Expediente No. 04-42280

Solicitud de patente para: **MÉTODO Y APARATO**

**Asunto PARA CUBRIR UN ÁREA DE TRABAJO EN
EQUIPOS DE PERFORACIÓN DE PETRÓLEO**

Oficio 11981

FIG. 1

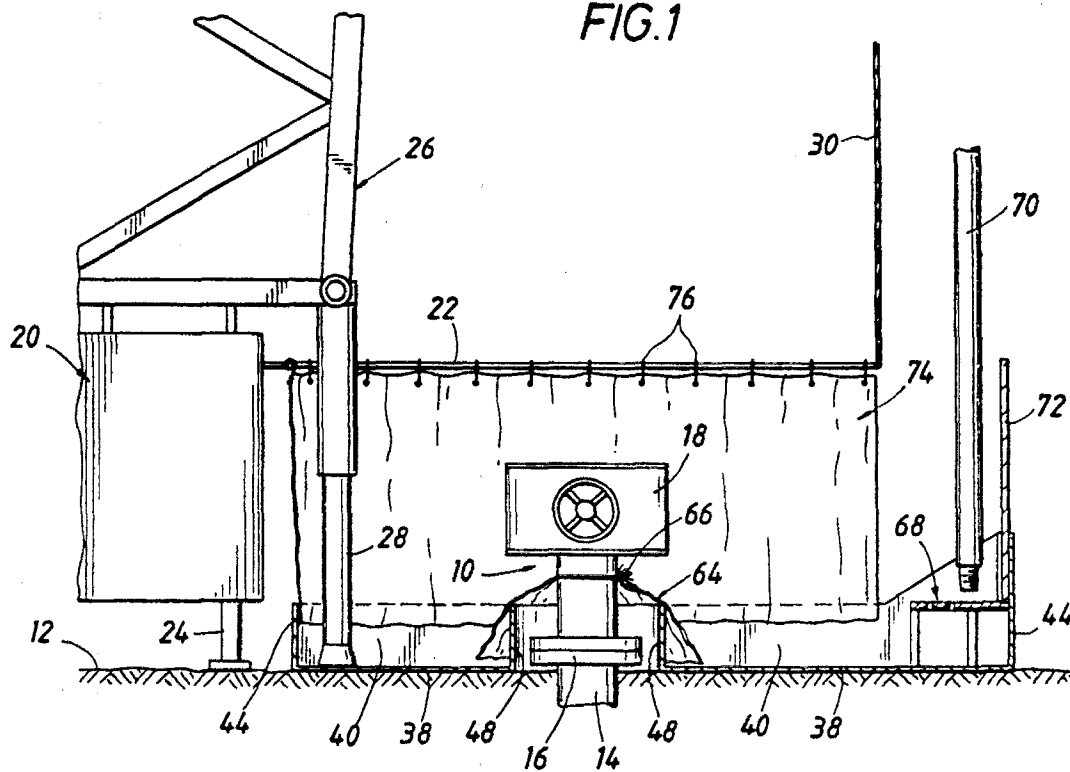
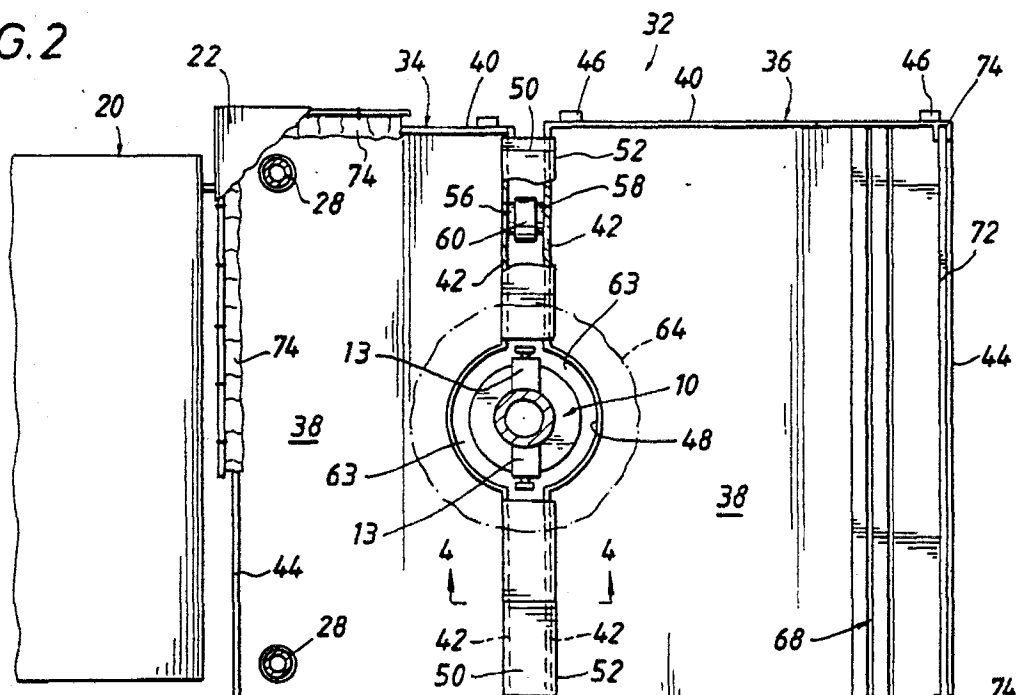
Teniendo en cuenta que el documento **US5211244** (mencionado de ahora en adelante como **D1**), que se refiere a: un "**Apparatus and method for containing fluids around a wellhead**" como se muestra a continuación:

Al comparar elemento por elemento de la invención tal como está definido en las reivindicaciones independientes 1 y 11 (folios 92 a 93); con el documento **D1**: vemos que el dicho documento contiene todas las características técnicas:

- Un primer extremo de la hoja o cubierta se asegura alrededor del perímetro de la base y el segundo extremo de la hoja o cubierta se asegura al taladro de perforación a cierta distancia de la base. Ver **D1** Capítulo descriptivo y columna 3 Línea 49 a columna 4 Línea 58, elementos (10-22). Fig.1 a 9.
- Una hoja o cubierta se tensa para mantenerse firmemente. Ver **D1** Capítulo descriptivo y columna 3 Línea 49 a columna 4 Línea 58, elementos (10-22-24-28). Fig.1 a 9.

Realizada la comparación del documento **D1** con la presente solicitud de patente de invención, se observa que dicho documento contiene todas las características técnicas de las reivindicaciones independientes 1 y 11 (folios 92 a 93); con lo cual quedaría desvirtuada la novedad de esta.
